TRIBUNALE DI TEMPIO PAUSANIA

Osservazioni alla ctu integrativa e istanza di convocazione parti nella procedura esecutiva immobiliare distinta con il n. 31/2016 R.G.E. nell'interesse di:

IMMOBILI SITI IN AGGIUS (SS), VIA SANTA DEGNA N. 9

Relazione Tecnica di Parte – Proc. N. 31/2016 R.G.E.

8) PUC – 2014

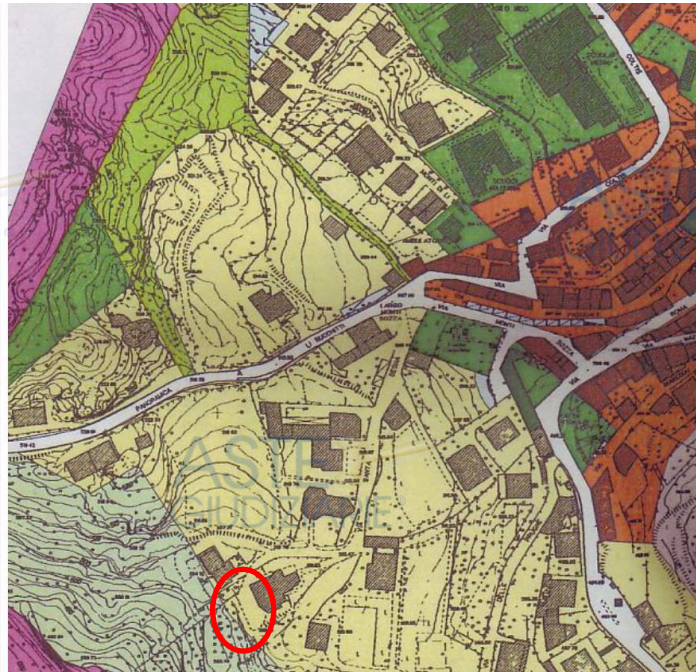
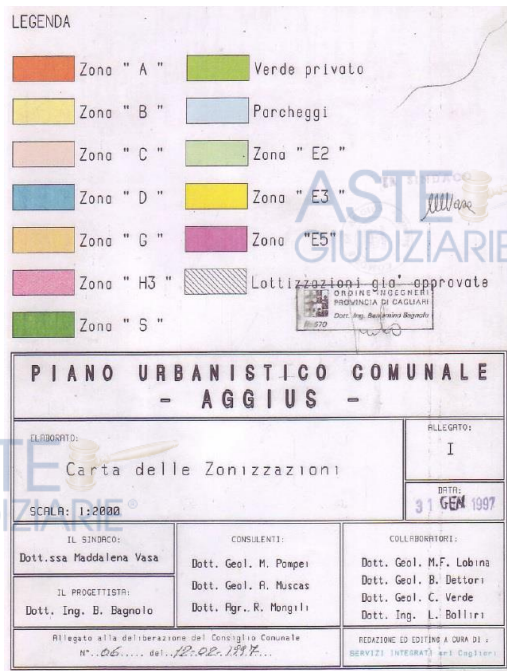
Con la pubblicazione sul BURAS del 04/08/2014 il PUC viene adeguato al PAI e al PPR ma rimangono sostanzialmente invariati, per l'immobile di cui trattasi, i confini ed i parametri urbanistici definiti dalle zone omogenee del PUC precedente.

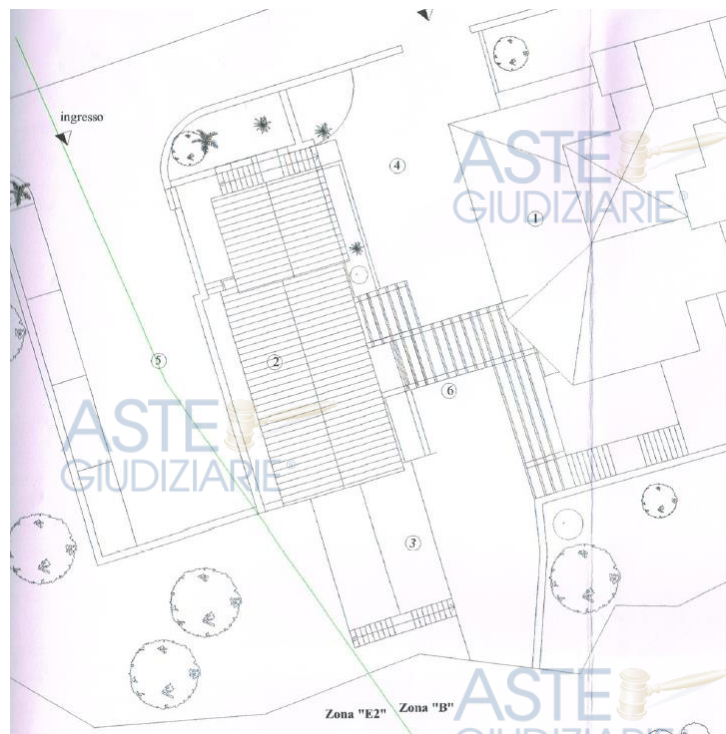
Dalla accesso agli atti svolto presso il Comune di Aggius è stato recuperato stralcio del PUC vigente all'epoca dell'edificazione dell'immobile in procedura, ovvero del'anno 1997.

Dal documento si evince che il fabbricato in esame non è ancora rappresentato in quanto nel 31/01/1997 non era ancora stato realizzato. La porzione di area su cui sorge ricade in area classificata in Zona "B", anche se molto prossimo al confine del cambio di classificazione da Zona "B" a Zona "E2".
